AUTO No. 294 DE 25 SEP 2024

"Por medio del cual se realiza seguimiento a las obligaciones derivadas de la Resolución 0620 del del 17 de abril de 2018, modificada por las Resoluciones No. 0268 del 17 de marzo de 2020 y No. 0326 del 08 de abril de 2021, se hacen unos requerimientos y se toman otras determinaciones SRF-00395."

**LA DIRECTORA DE BOSQUES, BIODIVERSIDAD Y SERVICIOS
ECOSISTÉMICOS DEL MINISTERIO DE AMBIENTE Y DESARROLLO
SOSTENIBLE**

Handwritten signature or initials

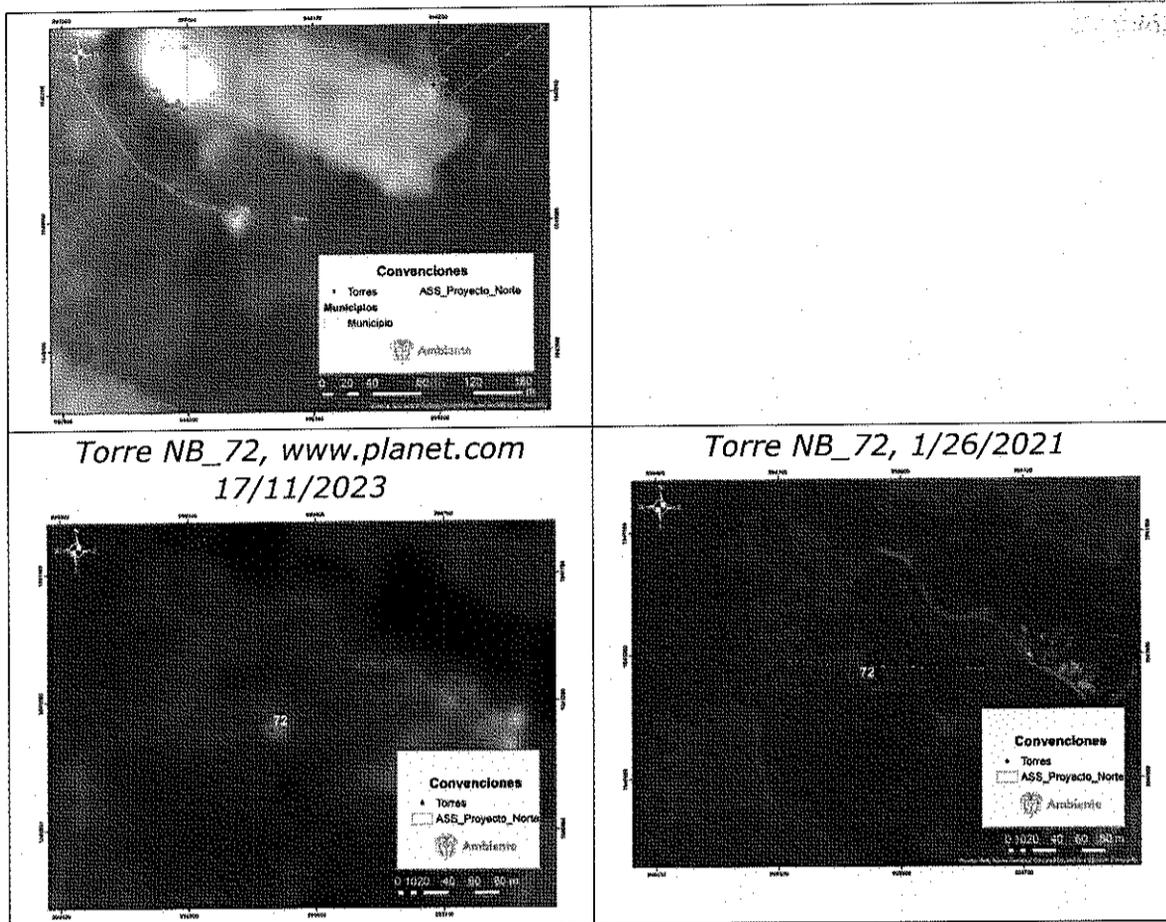
Para las torres numeradas NB_108N, NB_107, NB_104, NB_101N, NB_99N, NB_96NV, NB_94N, NB_93N, NB_92, NB_91N, NB_90, NB_88N, NB_86NN, NB_85N, NB_84, NB_83, NB_82NN, NB_81N, NB_80N, NB_76, NB_75N, NB_74N, NB_73N y NB_72 las imágenes proporcionadas por www.planet.com, carecen de la resolución necesaria para discernir el estado actual de dichas estructuras. Asimismo, las imágenes obtenidas de Google Earth y ArcMap no son lo bastante recientes como para permitir una identificación precisa del estado de

estas torres. A la luz de esta limitación de información, es plausible que las torres en cuestión no hayan sido construidas, ver Fotografías 3-21 a 3-67.

Fotografías 3-68 a 3-75. Análisis de las imágenes satelitales de la ubicación de las torres NB_77N, NB_79N y NB_100. Fuente: Ambiente, 2023.

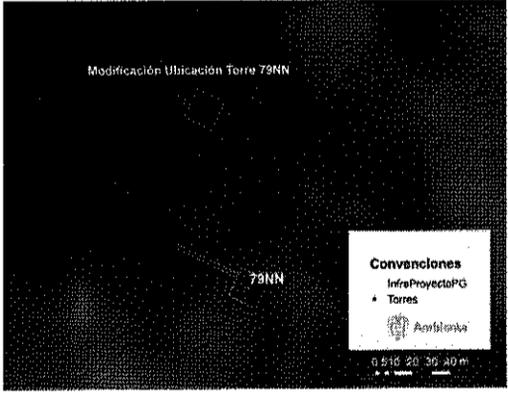
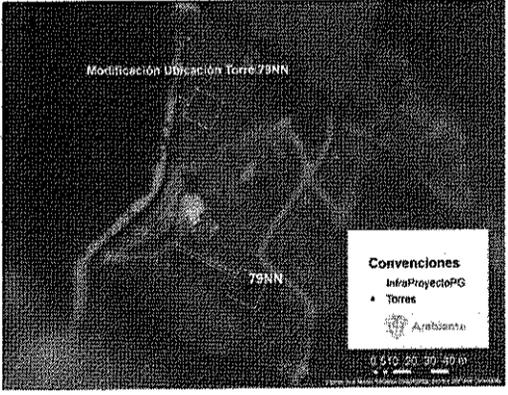
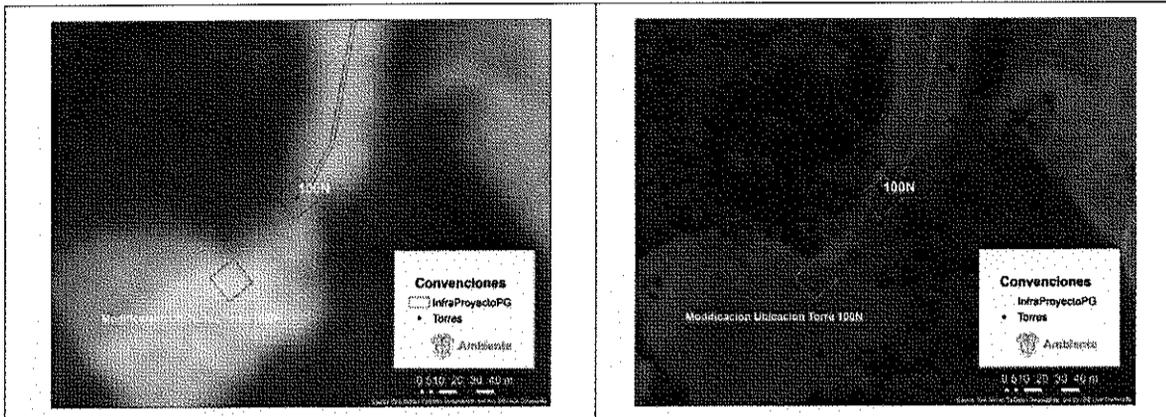
En lo relacionado con las torres NB_77N, NB_79N y NB_100, a partir de cuyas ubicaciones actuales de acuerdo con la Resolución No. 0620 del 17 de abril de 2018, modificada por las Resoluciones No. 0268 del 17 de marzo de 2020 y No. 0326 del 08 de abril de 2021 se realizó el análisis, sin embargo son objeto de solicitud de modificación, evaluada dentro del Concepto Técnico No. 32 del 06 de junio de 2023, se pudo evidenciar en las diferentes imágenes satelitales que aparentemente no han sido construidas. Asimismo, se presentan imágenes multitemporales de la torre 77N, las cuales evidencian que la vía de acceso a la misma se encuentra construida desde antes del 2016, ver Fotografías 3-68 a 3-75.

Fotografías 3-76 a 3-77. Análisis de las imágenes satelitales de la ubicación de las torres NB_116 y NB_117. Fuente: Ambiente, 2023.

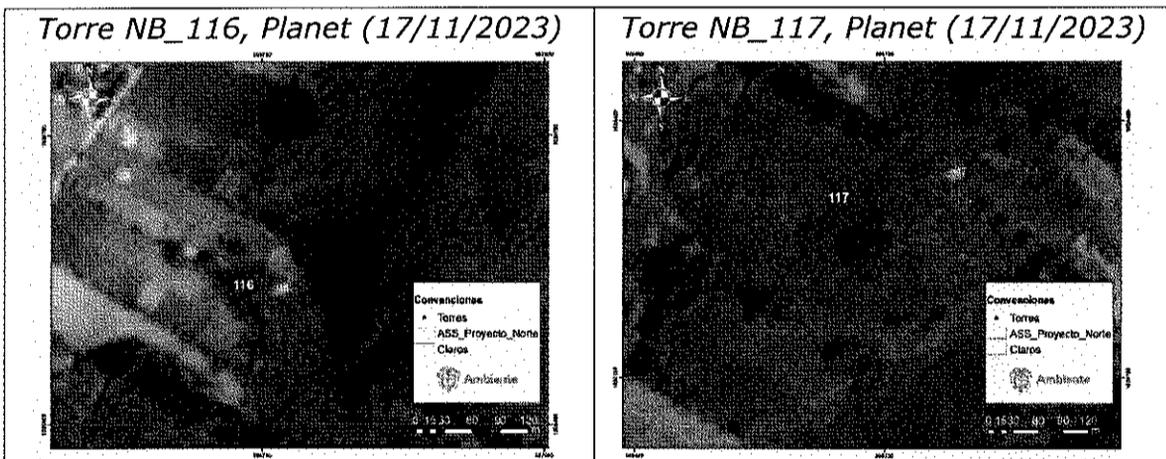
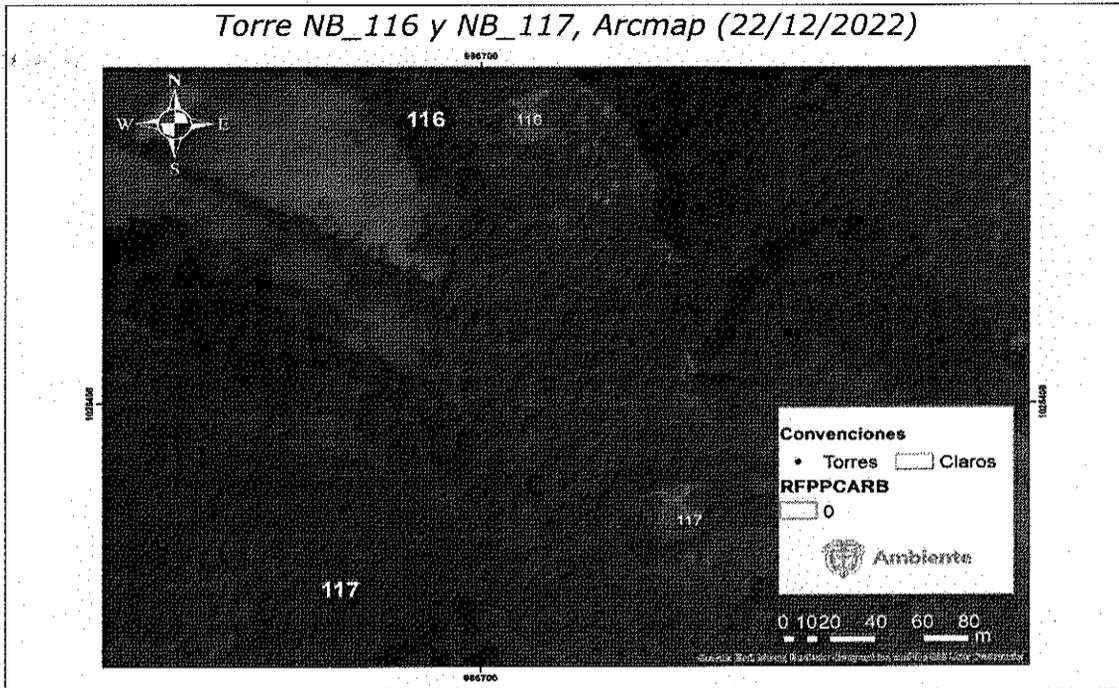
Torres NB_116 y NB_117, no se pudo evidenciar si se encuentran o no construidas, sin embargo, muy cerca del área sustraída para estas torres, se encuentran unas torres construidas aparentemente de otra línea, las cuales no cuentan con área sustraída de la reserva según la cartografía oficial de la Reserva Forestal Protectora Productora la Cuenca Alta del Río Bogotá, ver Fotografías 3-76 a 3-78.
